## Product Change Notice (PCN)

件名: RH850 シリーズ ATJ 熊本組立品(LQFP-100pin)、Final Test ・ 外観 ・ 梱包工程の拠点追加

発行日: 7/29/2024

## Tape 仕様

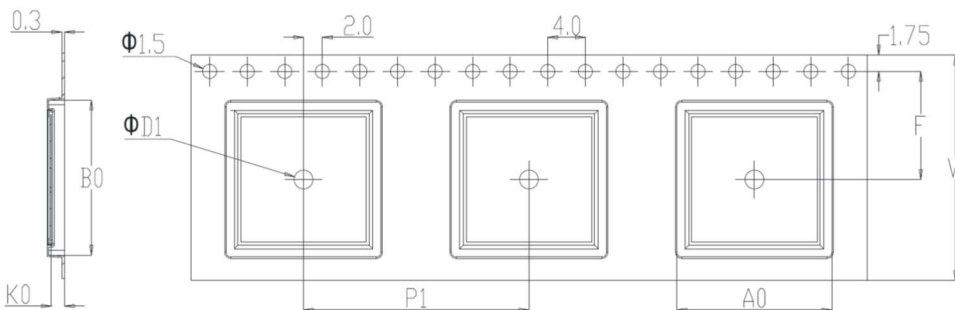
ATJ 熊本品はポケット形状が若干異なりますが、規定寸法（JEDEC 準拠）に変更はありません。
